**Avis délibéré de la Mission régionale d'Autorité
environnementale concernant les procédures d'évolution
suivantes du Plan local d'urbanisme intercommunal
(PLUi) de la communauté d'agglomération Riom Limagne
et Volcans (63) : Modification n°2, Déclaration de projet
emportant mise en compatibilité n°1, Révision allégée n°1
et Déclaration de projet emportant mise en compatibilité
n°2**

**Avis n° 2025-AU-1802-N10430 / 2025-
AU-1803-N10445 / 2025-AU-1810-
N11030 / 2025-AU-1811-N11136**

Avis délibéré le 10 mars 2026

Figure 2 : OAP modifiée du site du Goulet modifiée (source : rapport de présentation)

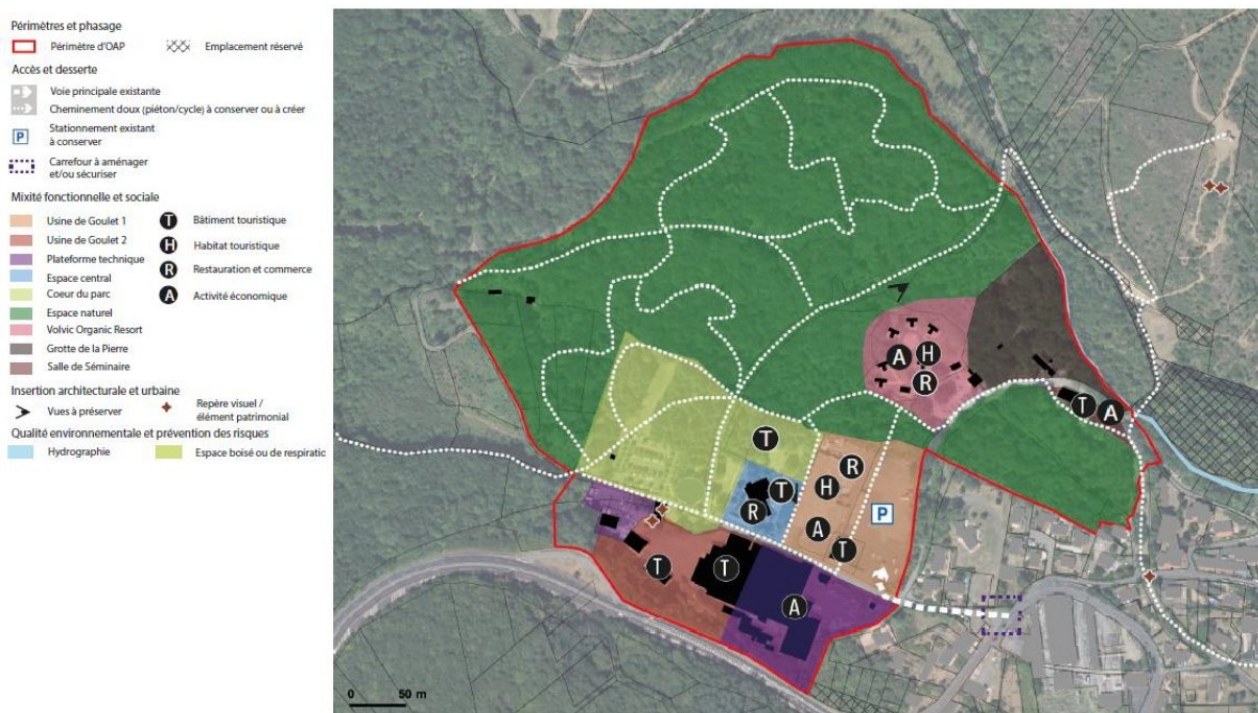
Un zoom sur ce secteur est effectué dans l'évaluation environnementale jointe au dossier de modification (p.47-48). Cependant, aucun élément n'est apporté concernant les interrogations figurant dans l'avis conforme sus-mentionné :

- État des lieux des activités aujourd'hui en place et projets qui justifient les évolutions projetées ;

- Cohérence entre les types de construction prévus dans l'OAP modifiées et les destinations autorisées dans le règlement écrit. À titre d'exemple, les activités économiques et de restauration/commerce sont fléchés dans le schéma de l'OAP sur le secteur du « Volvic Organic Resort » alors que le chapeau de la zone UT*, correspondant à ce secteur précise que seuls les hébergements touristiques y sont admis ;
- Encadrement du développement d'activités sur ce secteur à vocation touristique à proximité d'une zone sensible (réserve naturelle régionale).

L'Autorité environnementale recommande de compléter l'évaluation environnementale concernant les points n° 28 et 37 de la modification n°2 par des éléments de description détaillée des évolutions envisagées et de leur justification, puis par une étude de leurs impacts potentiels ainsi que, le cas échéant, par la définition de mesures d'évitement, de réduction, voire de compensation de ceux-ci, notamment en adoptant un encadrement réglementaire plus formalisé de ces bâtiments quant à leur qualité environnementale et architecturale, ainsi qu'à leur intégration urbaine et paysagère.

Figure 4 : Évolution du plan de zonage portée par la DPMC 1 (source : rapport de présentation)

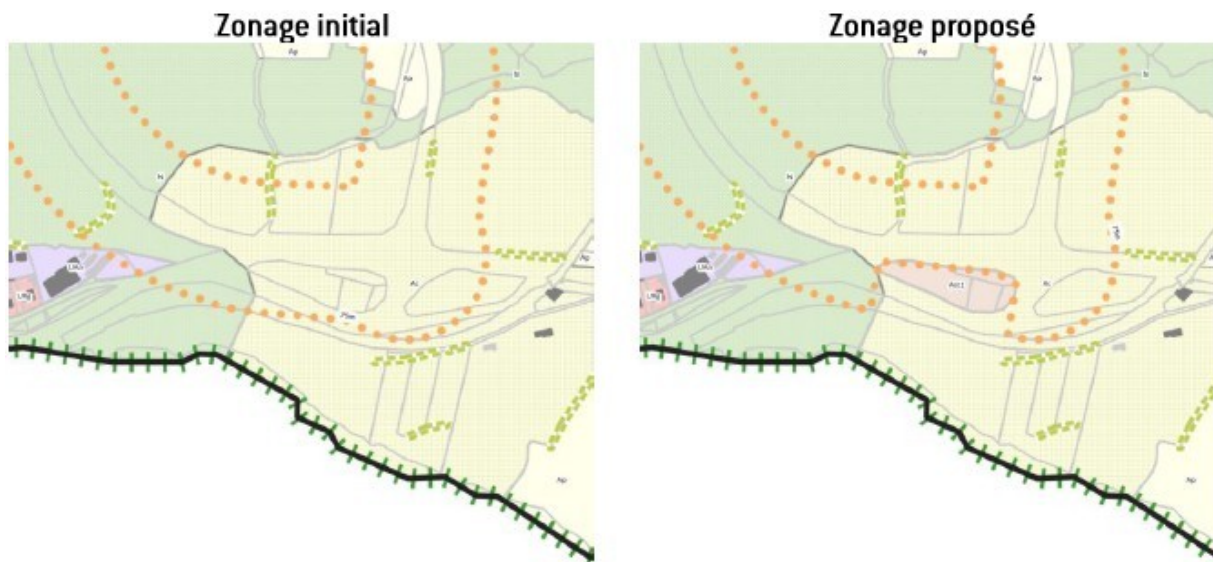
De plus, le choix de ce site par rapport à d'autres potentiellement disponibles sur le territoire n'est pas justifié, ce qui apparaît problématique au regard des contraintes qu'il présente, notamment la nécessité d'obtenir des dérogations à la loi montagne (position en discontinuité du tissu déjà urbanisé) et à la loi Barnier (manque de recul par rapport à un axe routier très fréquenté).

Les enjeux environnementaux de la zone concernée par la déclaration de projet ne sont pas identifiés et leur prise en compte par l'évolution projetée n'est étudiée que de manière très globale.

L'étude des incidences de la caserne projetée sur l'étalement urbain à l'est de Pontgibaud, dans un site déjà très fragmenté par les voiries, reste à réaliser.

Le document n'évoque pas les enjeux importants sur ce sujet :

- parcelle située dans le bien Unesco « Chaîne des puys – Faille de Limagne », au niveau d'un giratoire constituant une porte d'entrée majeure sur ce site, et disposant de vues largement dégagées depuis la plupart des axes de circulation ;

- dimensions importantes du bâtiment projeté susceptibles de porter fortement préjudice à l'appréciation des lieux et topographie plane du site ne permettant pas de faciliter l'intégration du bâtiment dans le paysage ;
- existence, en parallèle de cette déclaration de projet, d'une modification visant à supprimer une partie des règles s'imposant aux bâtiments publics (point 2.1.2. du présent avis), questionnant sur l'encadrement du futur projet d'équipement.

L'Autorité environnementale recommande ainsi de compléter l'évaluation environnementale concernant la déclaration de projet n°1 par :

- des éléments de présentation des solutions de substitution raisonnables, puis de justification de la solution retenue, par une analyse multicritères comportant des éléments socio-économiques et environnementaux, notamment d'insertion paysagère et architecturale, la, d'effet sur la consommation d'espaces, d'émissions de GES et de discontinuité urbaine,

- une étude des impacts potentiels de l'évolution envisagée sur le périmètre de projet adéquat, (comprenant les casernes qui ne seront plus en fonctionnement), ainsi que, le cas échéant, par la définition de mesures d'évitement, de réduction, voire de compensation de ceux-ci, en particulier en matière d'insertion paysagère de l'équipement projeté.

Figure 5 : Plan d'implantation du projet (source : rapport de présentation)

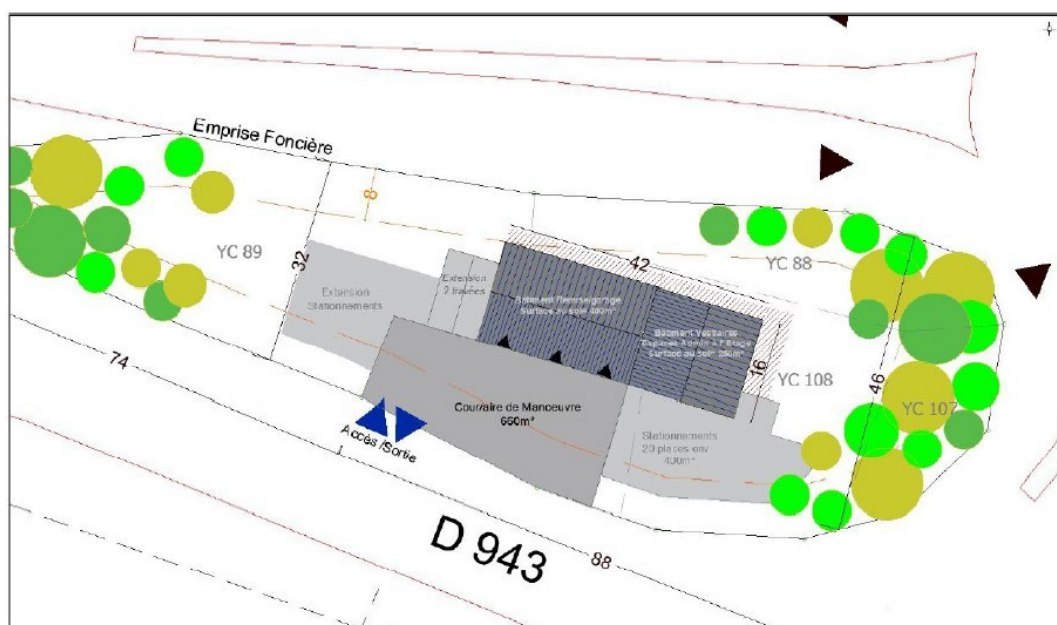
L'Autorité environnementale ne peut donner un avis sur la prise en compte de l'enjeu architectural et paysager en l'absence d'éléments tels que des visuels avec insertion du projet dans son environnement, coupe pour comprendre l'implantation sur le terrain naturel, et tout élément permettant de se rendre compte de la volumétrie, des couleurs, de la forme du futur bâtiment et du traitement de ses abords (clôture, traitement des voiries).

Figure 6 : Localisation des surfaces évoluant de la zone AP vers la zone AC (source : rapport de présentation)

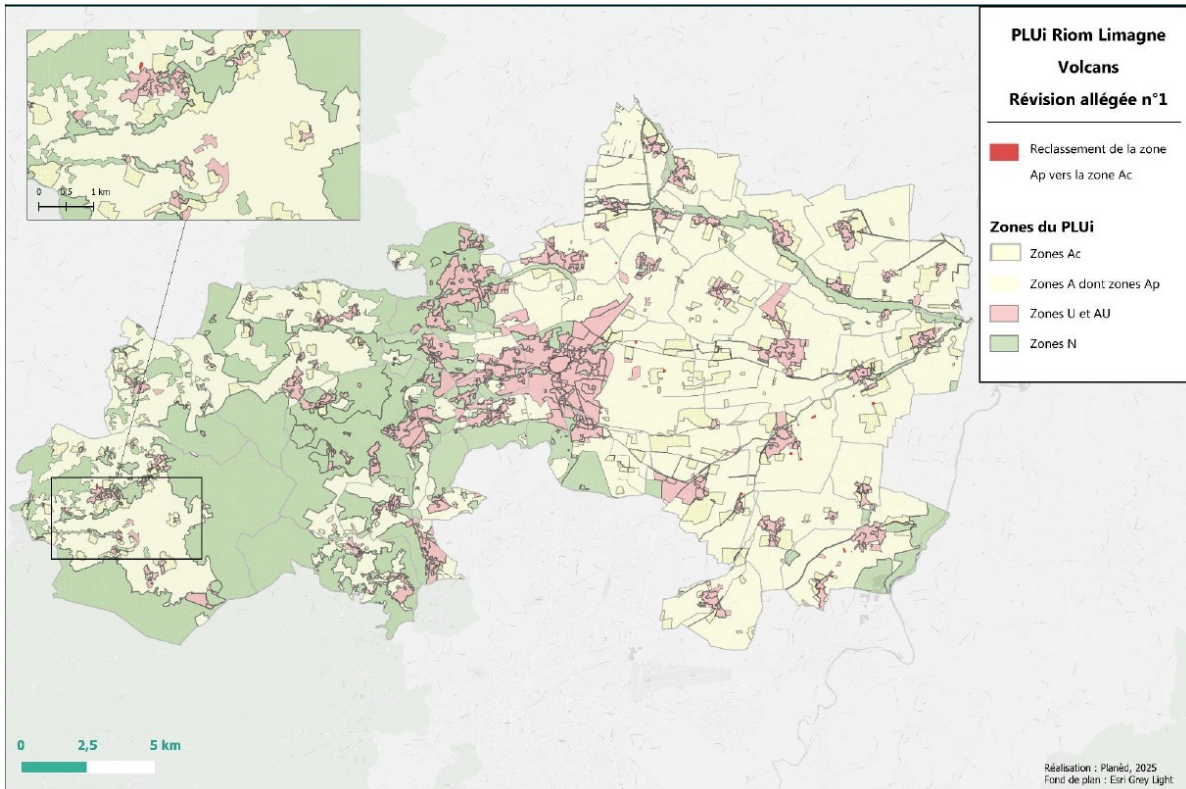
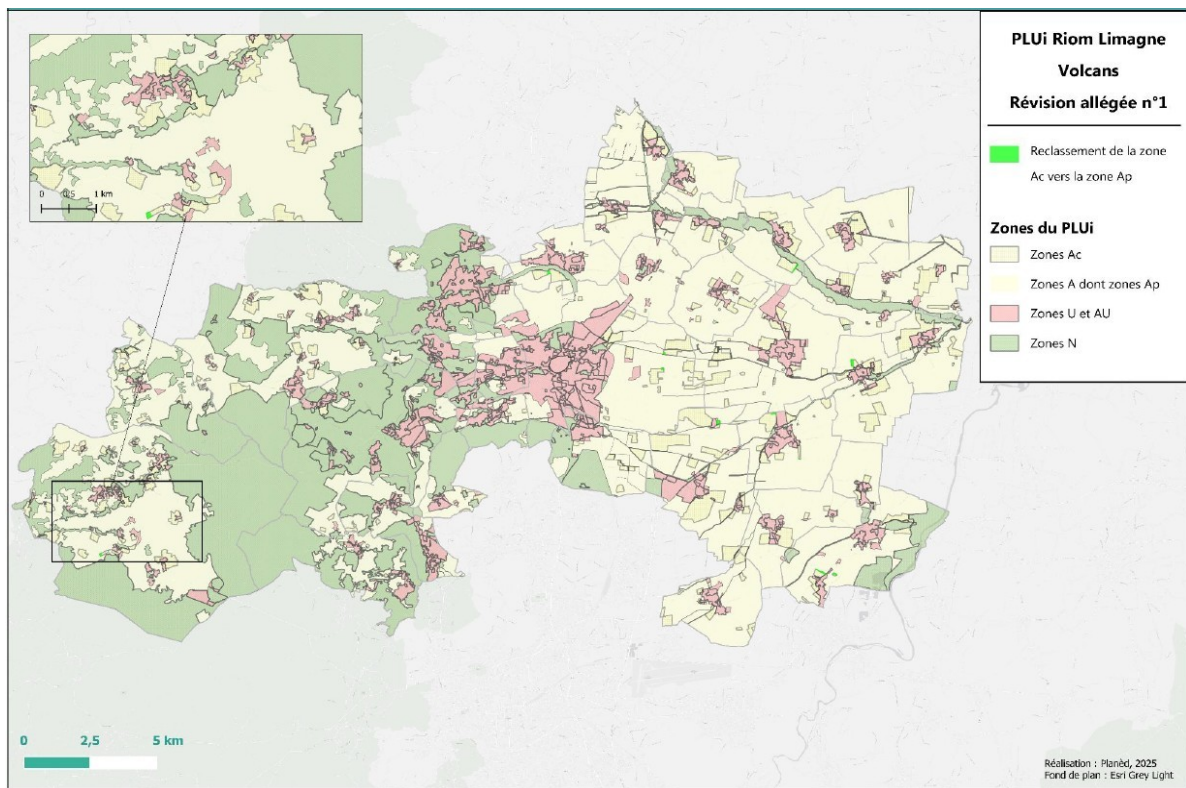
S'il est précisé, à juste titre, que ces ajustements concernent de petites surfaces, il serait néanmoins utile pour une information complète que celles-ci soient chiffrées pour chacun des secteurs concernés et que des justifications précises soient apportées quant aux raisons de ces évolutions (régularisation de situations existantes, notamment). Par ailleurs, tant sur les aspects paysagers qu'en termes de milieux naturels, il serait pertinent que l'évaluation environnementale décrive chacun de ces secteurs et étudie l'impact potentiel des changements de zonage projeté. Enfin, le volet bâti agricole de la charte architecturale et paysagère de la Chaîne des Puys - faille de Limagne propose des préconisations pour favoriser l'insertion paysagère des projets de bâtis agricoles sur cette région et doit être intégré en annexe du PLUi.

- **de compléter l'évaluation environnementale concernant la révision allégée n°1 par des éléments apportant des précisions concernant les différents secteurs visés, notamment de surface et en termes de justifications,**
- **d'annexer au PLUi la charte architecturale et paysagère de la Chaîne des Puys-faille de Limagne, afin de favoriser l'insertion paysagère des projets agricoles par ses préconisations.**

Figure 10 : Plan d'implantation du projet (source : rapport de présentation)

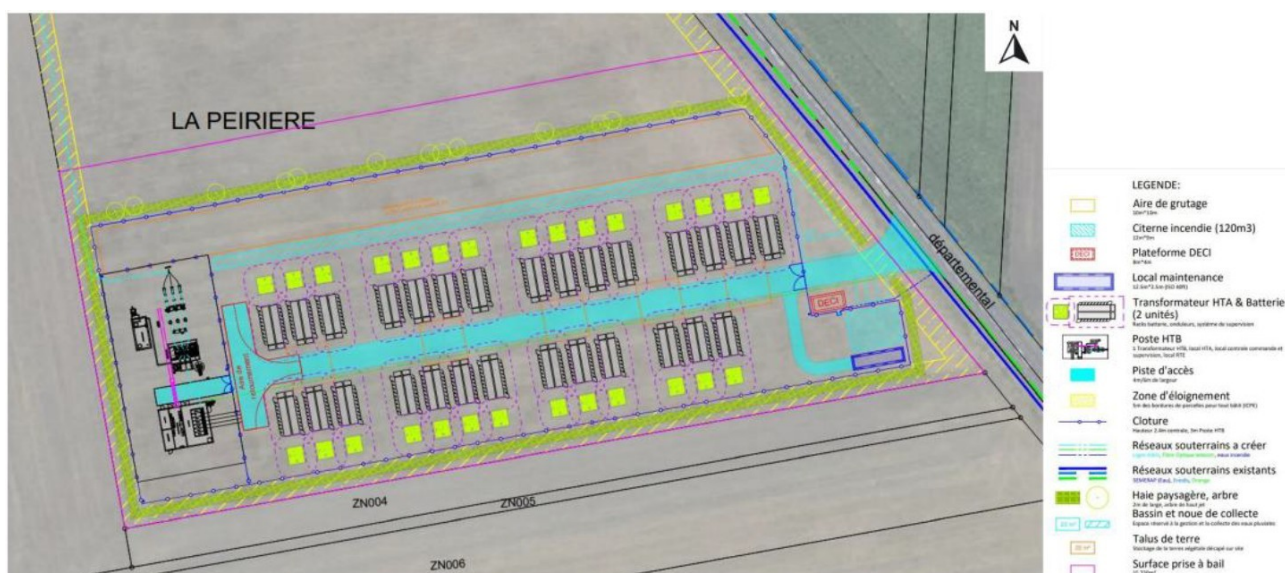
Les enjeux paysagers du site auraient néanmoins pu être caractérisés de manière plus détaillée, notamment du fait de sa position en entrée de bourg et du panorama ouvert qu'il offre en co-visibi-

lité directe sur la Chaîne des Puys et et l'impact paysager du projet évalué à partir de vues complémentaires précisant la hauteur du talus Nord, la hauteur des haies, l'aspect du projet, ses couleurs, ses matériaux, ses abords et limites, afin notamment de valoriser le cône de vue sur la Chaîne des Puys – faille de Limagne depuis la route et organiser les vues depuis Malintrat.

L'Autorité environnementale recommande ainsi de compléter l'évaluation environnementale concernant la déclaration de projet n°2, en particulier en matière d'insertion paysagère de l'équipement projeté, notamment par des photomontages facilitant la démarche d'évaluation des incidences et de mise en place de mesures adéquates pour leur évitement et leur réduction, par exemple pour garder le cône de vue sur la chaîne des Puys depuis la route et organiser celle depuis Malintrat .
